TRANS/WP.29/2005/84
28 July 2005

ПРЕДЛОЖЕНИЕ ПО ИСПРАВЛЕНИЮ 3 К ПОПРАВКАМ
СЕРИИ 06 К ПРАВИЛАМ № 14
(Крепления ремней безопасности)

Передано Рабочей группой по пассивной безопасности (GRSP)

Чертеж 7: Местонахождение крепления верхнего страховочного троса ISOFIX, зона ISOFIX - Увеличенное боковое изображение зоны вытянутой лямки"

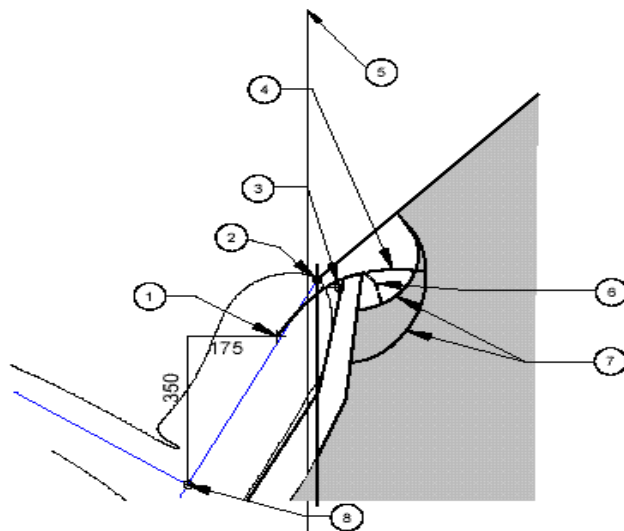
Приложение 9, рис. 7 изменить следующим образом:

ПРИМЕЧАНИЕ 1 Часть крепления верхнего страховочного троса, предназначенная для соединения с крюком верхнего страховочного фала, который должен находиться в заштрихованной зоне.

ПРИМЕЧАНИЕ 2 Точка R: Исходная точка плеча.

ПРИМЕЧАНИЕ 3 Точка V: Исходная точка V, находящаяся на высоте 350 мм над точкой H в вертикальной плоскости и на расстоянии 175 мм позади точки H в горизонтальной плоскости.

ПРИМЕЧАНИЕ 4 Точка W: Исходная точка W, находящаяся на 50 мм ниже точки R в вертикальной плоскости и на расстоянии 50 мм позади точки R в горизонтальной плоскости.

ПРИМЕЧАНИЕ 5 Плоскость M: Исходная плоскость M, проходящая на расстоянии 1 000 мм позади точки R.

ПРИМЕЧАНИЕ 6 Наиболее выдвинутые вперед поверхности зоны образуются посредством развертывания обеих линий натяжения по всей их длине в передней части зоны. Длина линий натяжения является минимальной скорректированной длиной обычных лямок верхнего страховочного троса, вытягиваемого либо из верхней части ДЧС (точки W), либо из нижней части спинки ДЧС (точка V).
